TÍTULO	DICTAMEN DEL CPNA SOBRE EL ALCANCE DEL DIE DEL PROYECTO DE GENERACIÓN RENOVABLE FOTOVOLTAICA Y EÓLICA DENOMINADO TURBOLETA DE 558,8 MW Y SU INFRAESTRUCTURA DE EVACUACIÓN	EXPEDIENTE MITECO Nº	MITECO/ 20240340
		FECHA ENTRADA	23/01/2025

DICTAMEN DEL CPNA SOBRE EL PROYECTO DE GENERACIÓN RENOVABLE FOTOVOLTAICA Y EÓLICA DENOMINADO TURBOLETA DE 558,8 MW Y SU INFRAESTRUCTURA DE EVACUACIÓN

En rojo trazado de la LAAT previsto, en verde posible alternativa a estudiar

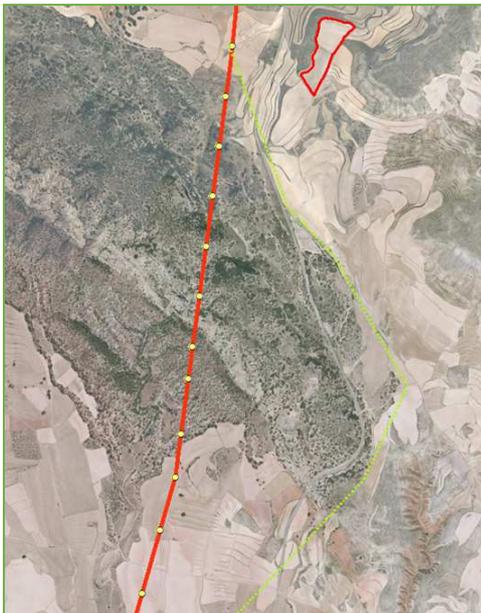
13º En relación al trazado de la línea de evacuación de las PSFV, hay que señalar que hay un tramo de 1,86Km que atraviesa un sector de sierra (estribación más meridional de la Sierra Palomera), cortando el barranco del Monte y afectando potencialmente a formaciones vegetales de interés y a HIC. Es un sector con ausencia de caminos y orografía compleja que implicaría impactos ambientales sustanciales. Para este caso concreto, este Consejo recomienda analizar una alternativa al trazado que discurra más al este y aproveche la infraestructura de las carretera y caminos existentes.
